BOLLETTINO - BULLETIN

TECNICO • TECHNICAL	●	GRUPPO • GROUP	**6**
RICAMBI • SPARE PARTS	●	NR • NO	**67**
INFORMAZIONI • INFORMATION		DATA • DATE	**09-09**

MODELS: Hedgetrimmers TG 2600 XP and TG 2750 XP

SUBJECT: Clutch driver for Ø 54 mm

PREMODIFICA - OLD ASSY	POSTMODIFICA - NEW ASSY
 58040327R	 A 58040327AR A  Fig.1

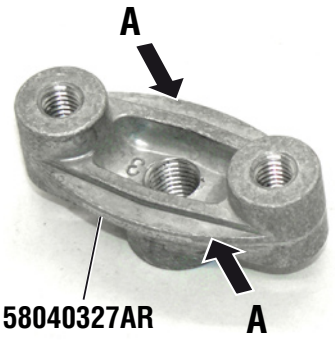
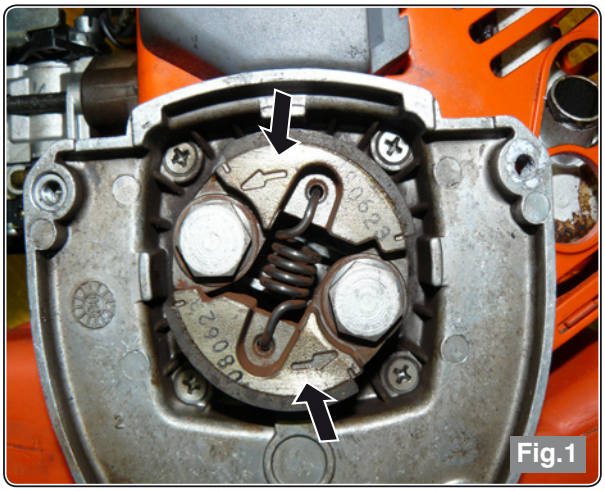
DESCRIPTION: Product improvement. Better fitting between crankshaft and clutch thrower. Extra strengthening of the nerve (A).

NOTES: Take care when fitting the clutch to the thrower. It must be fitted with the directional arrows towards the clutch drum (see photo 1).

PARTS AVAILABILITY: The clutch driver will be supplied until final depletion of stock.

CUT-IN DATE: 01/09/09, serial n° 5989362260.
